**Avis de la Mission Régionale d'Autorité environnementale
Nouvelle-Aquitaine sur
le projet de centrale solaire Le Grand Coderc d'environ 14 ha
à Saint-Paul-la-Roche (24)**

n°MRAe 2021APNA148

dossier P-2021-11739

Localisation du projet :	Commune de Saint-Paul-la-Roche (24)
Maître(s) d'ouvrage(s) :	société Engie PV GRAND CODERC
Avis émis à la demande de l'Autorité décisionnaire :	préfet de la Dordogne
En date du :	21 octobre 2021
Dans le cadre de la procédure d'autorisation :	Permis de construire

Localisation du projet - Résumé non technique p. 4 et 20

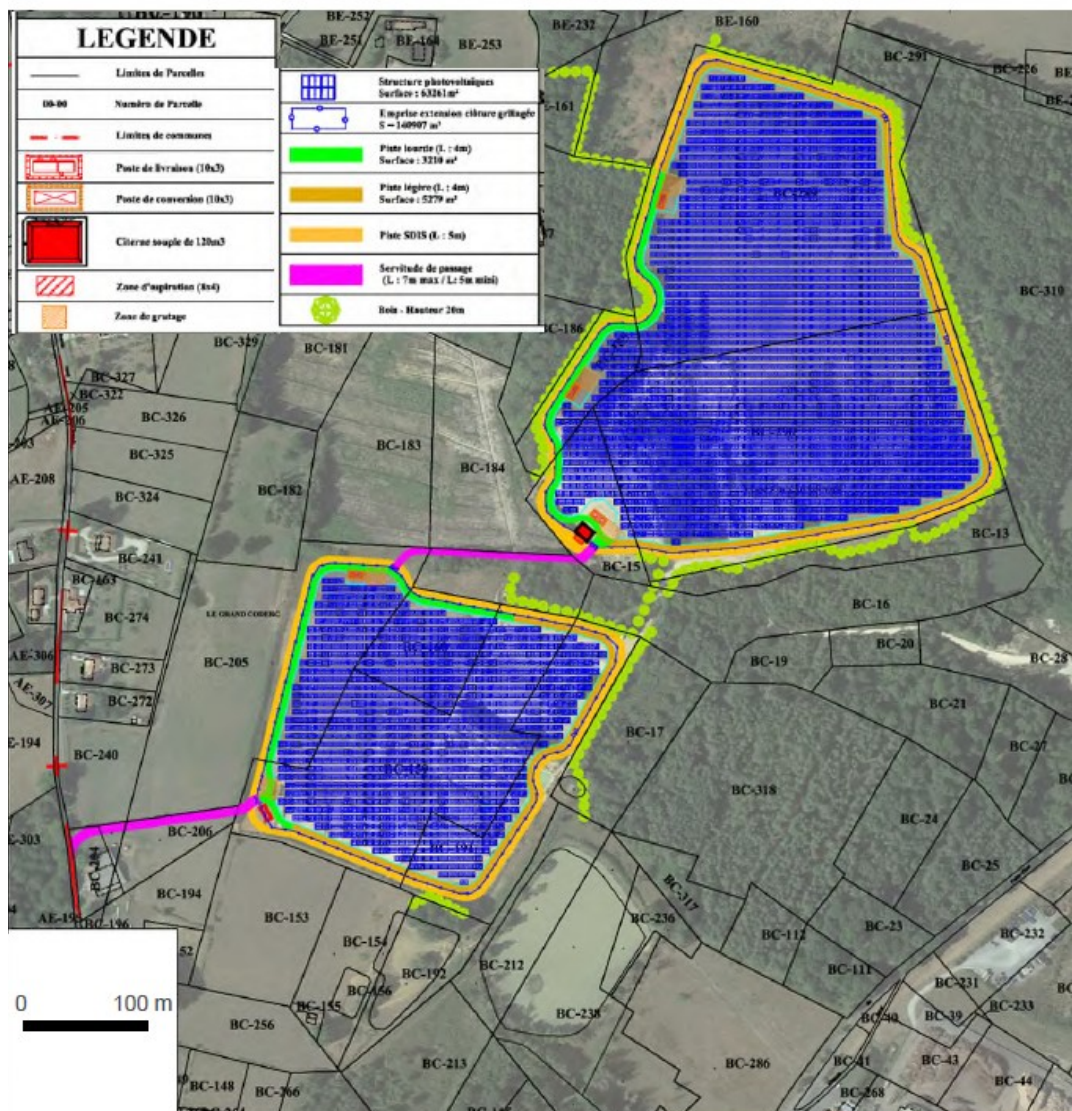
La MRAe demande que la situation soit clarifiée quant à la compatibilité du projet avec le dispositif de fin d'exploitation de la carrière, en apportant toutes les précisions sur l'état des lieux du site après remise en état.

Localisation des zones humides - Étude d'impact p. 52 volet 2

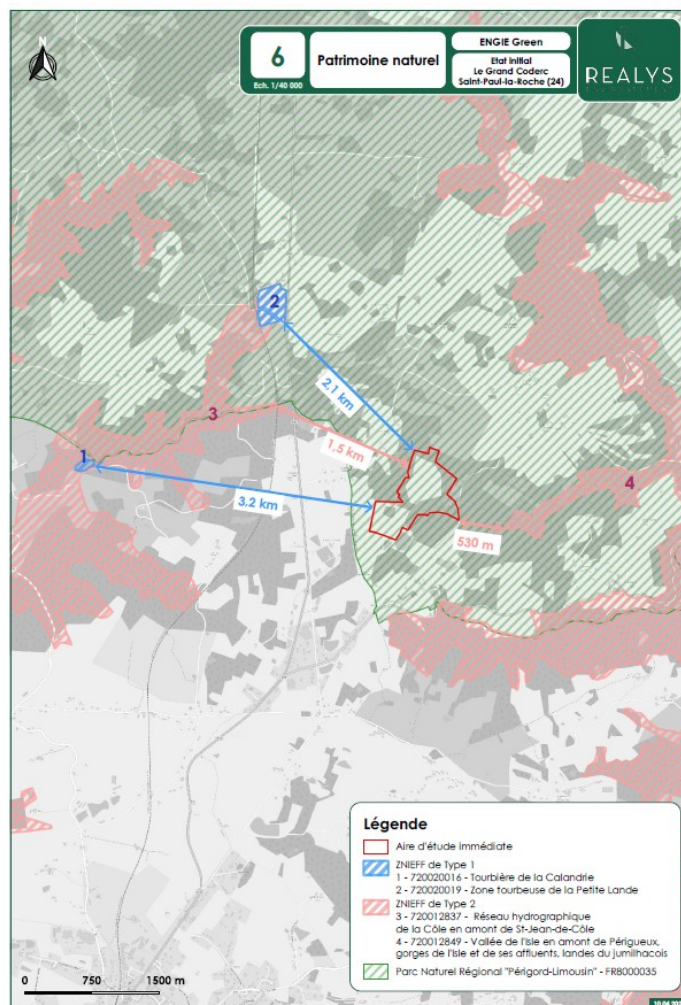
Une zone humide de 1.96 ha a été recensée au bord du ruisseau de la Valade. La MRAe relève que la délimitation des zones humides est basée uniquement sur les critères floristiques, et considère que l'état initial concernant l'enjeu des zones humides doit être complété pour le critère pédologique.

Il convient que le porteur de projet confirme la caractérisation des zones humides en application des dispositions de l'article L. 211-1 du code de l'environnement¹, modifié par la loi du 24 juillet 2019 renforçant la police de l'environnement (critère pédologique ou floristique).

Localisation du patrimoine naturel et des continuités écologiques - Étude d'impact p. 45 volet 3

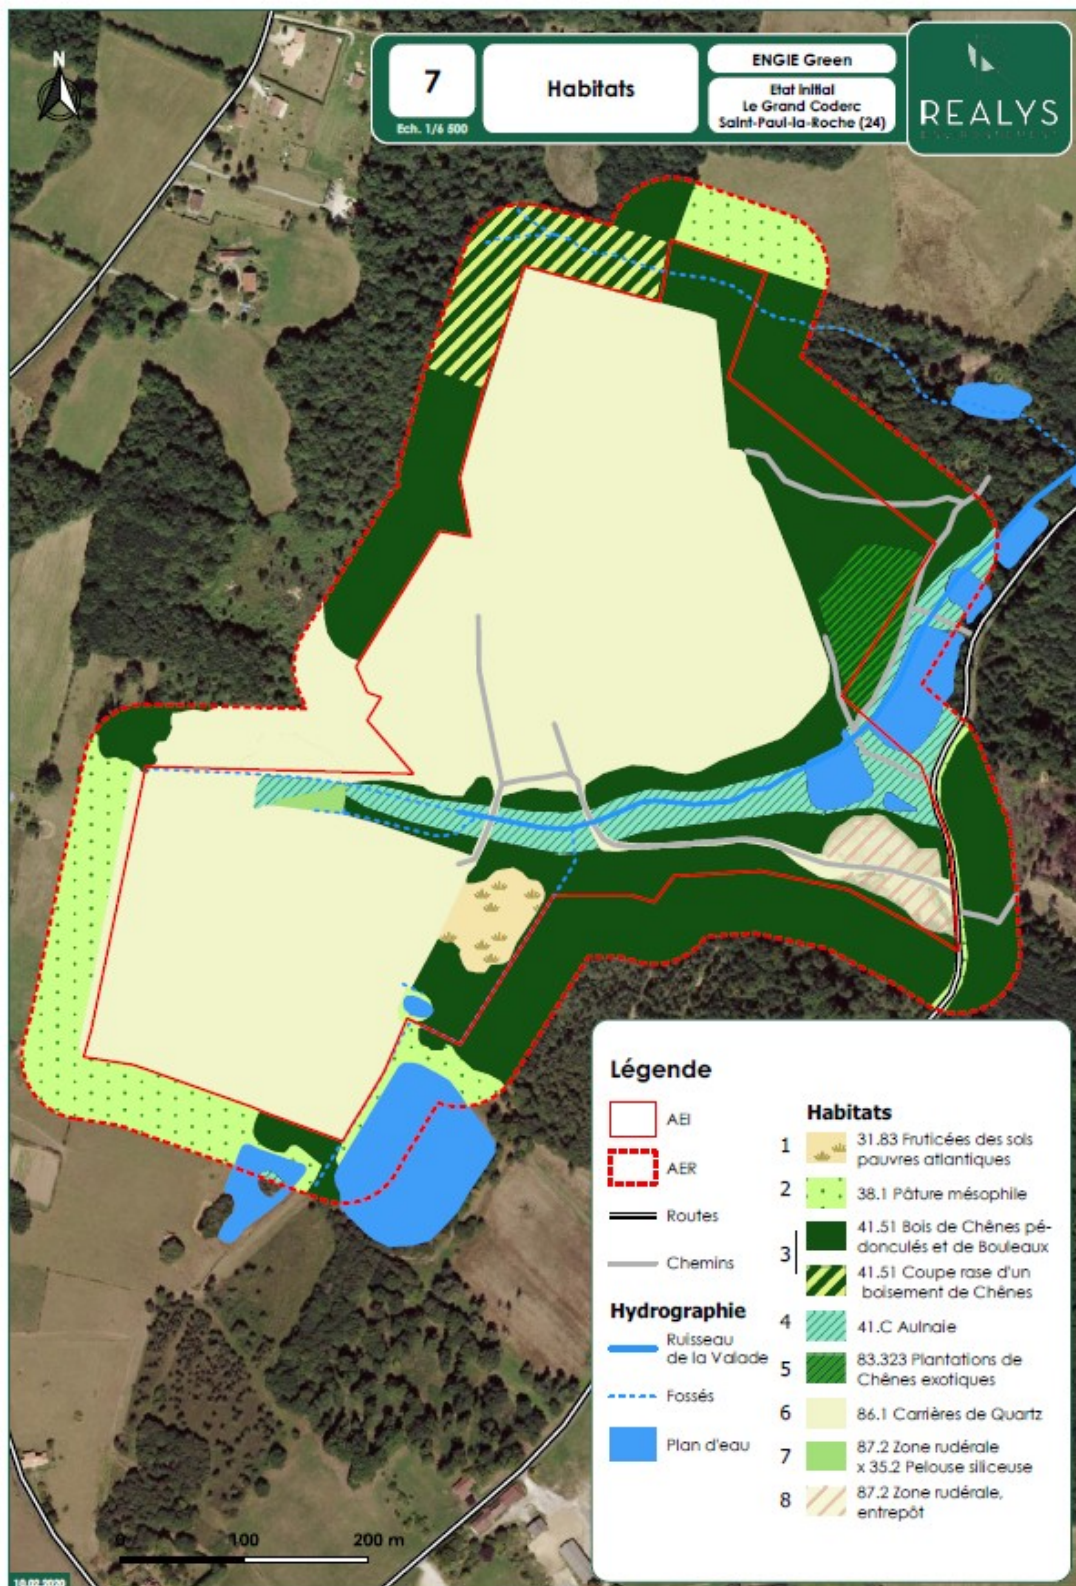
L'état initial a été défini sur la base de recherches bibliographiques et de prospections de terrain. La caractérisation de la faune/flore terrestre s'appuie sur des recherches bibliographiques, complétées par des visites de terrain effectuées entre juin 2018 et février 2019. Il est rappelé que le diagnostic zone humide reste à approfondir par une analyse pédologique.
